Opinia Nr 008681

Wskazówek przeprowadzonych oględzin - ekspertyzy urządzeń grzewczo-kominowych

w budynku przy ul. Niepodległości 24/5 Wałbrzych
dotycząca urządzeń grzewczo-kominowych używanych przez

Opis 08681

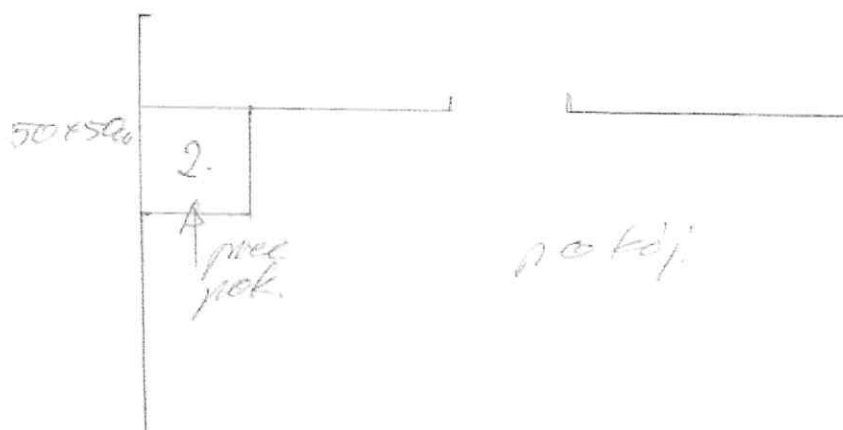
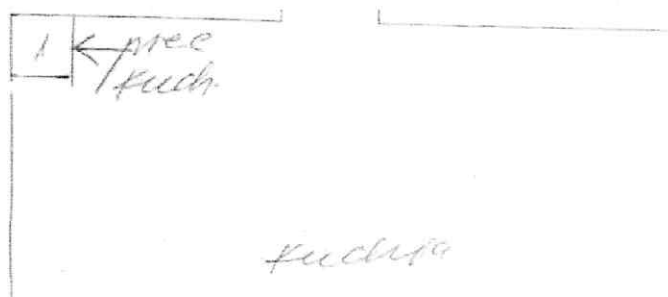
Piec grzewczy w kuchni może być podłączony
w dotychczasowe miejsce do przewodu nr 1.
Piec grzewczy w pokoju może być podłączony
w dotychczasowe miejsce do przewodu nr 2 o wym. 50x50cm.
Który zapewnić dopływ powietrza z zewnątrz.

W kuchni brak jest wentylacji wywiewnej, wykonanej
wentylację rewersyjną wg projektu.
Alternatywnie piec grzewczy w kuchni podłączyć do
przewodu nr 2 o wym. 50x50cm.

Inne uwagi: W mieszkaniu nr 3 powyżej należy natychmiast
zainstalować wentylację wywiewną w łazience w sposób do
tempera dymowego nr 1!!!
